Interpelacja/zapytanie

Dotyczy: **organizacji ruchu pieszych na skrzyżowaniu ulic Wolności i Stawowej.**

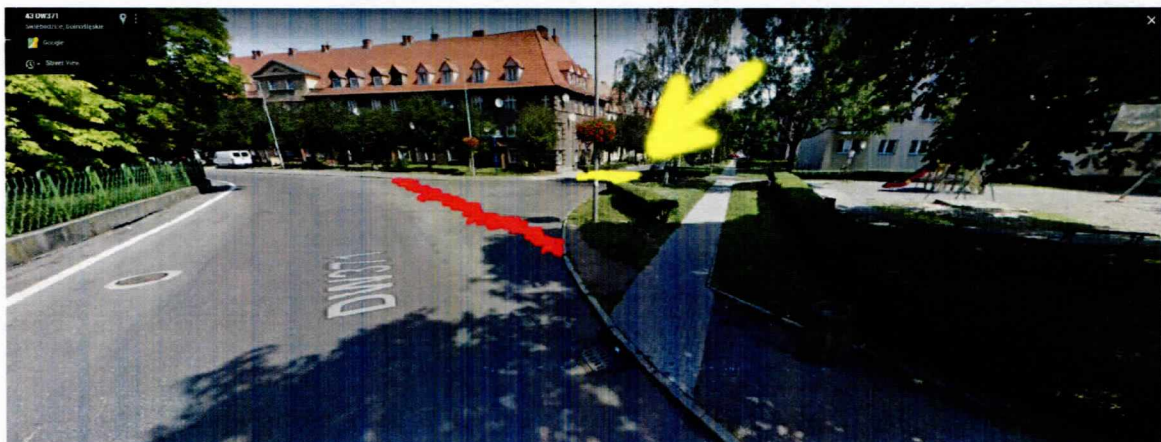
Na wskazanym skrzyżowaniu nie ma wyznaczonych przejść dla pieszych, w związku z czym ruch pieszy odbywa się z dużą dowolnością i zagrożeniem wypadkiem. Piesi zwyczajowo przechodzą przez jezdnię w najszerszym miejscu ulicy Stawowej (kolor czerwony na zdjęciu). Ze względu na bezpieczeństwo wydaje się niezbędne wyznaczenie przejścia dla pieszych w miejscu, gdzie ulica ma „normalną” szerokość (kolor żółty na zdjęciu).

Dobrym rozwiązaniem byłoby skorygowanie też drogi dla rowerów, która kończy się w niebezpiecznym miejscu (mogłaby być poprowadzona równolegle do nowego przejścia dla pieszych i zakończona po drugiej stronie ulicy) i ustawienie barierek uniemożliwiających przejście pieszym na tuku drogi w obrębie skrzyżowania.

Wnoszę o wprowadzenie wskazanych wyżej zmian w organizacji ruchu w obrębie skrzyżowania ulic Stawowej i Wolności, a przynajmniej wyznaczenie bezpiecznego przejścia dla pieszych. Proszę o informację, czy gmina jest zainteresowana poprawą bezpieczeństwa w tym miejscu, czy zostaną podjęte jakieś działania i w jakim terminie.
